**Verstoß der Bundesrepublik Deutschland gegen EU-Verordnungen 1315/2013 und 1316/2013**

Dreigleisiger Ausbau der Eisenbahnstrecke ABS 46/2 zwischen Oberhausen und Emmerich als Bestandteil der transeuropäischen Eisenbahnverkehrsverbindung Rotterdam-Genua

## **Anlage 4** zum Schreiben an den Präsidenten der EU-Kommission vom 8. April 2015

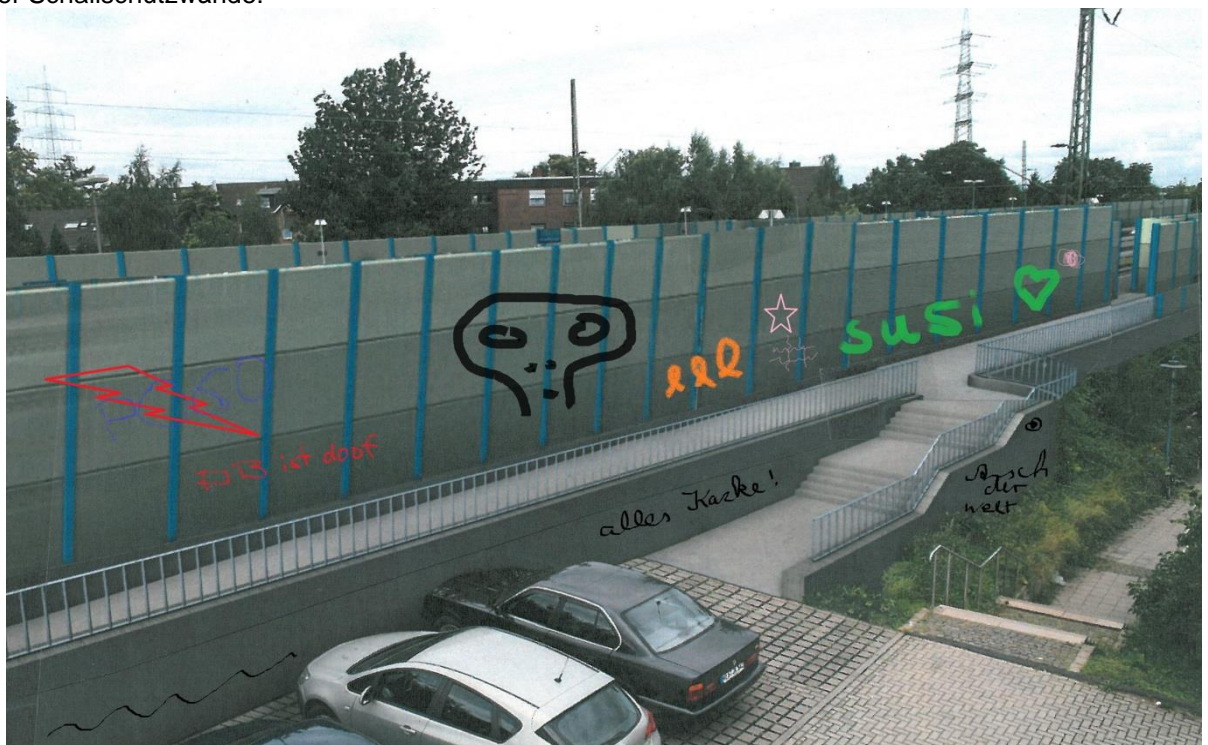
Im Bahnhof darf kein Angstraum zwischen meterhohen Lärmschutzwänden entstehen, wobei die Bahnsteige von außen an keiner Stelle mehr einsehbar sind. Eine solche Lösung ist für sämtliche Bahnhöfe der betroffenen Städte an dem deutschen Teil der Betuwe-Route zwischen Oberhausen und Emmerich vorgesehen.

Beispielhaft die Fotomontage für den Bahnhof Voerde-Friedrichsfeld unter Verwendung nicht transparenter Schallschutzwände:

Oder der Bahnhof Voerde – ohne transparente Wände ein Angstraum auch bei Tageslicht.
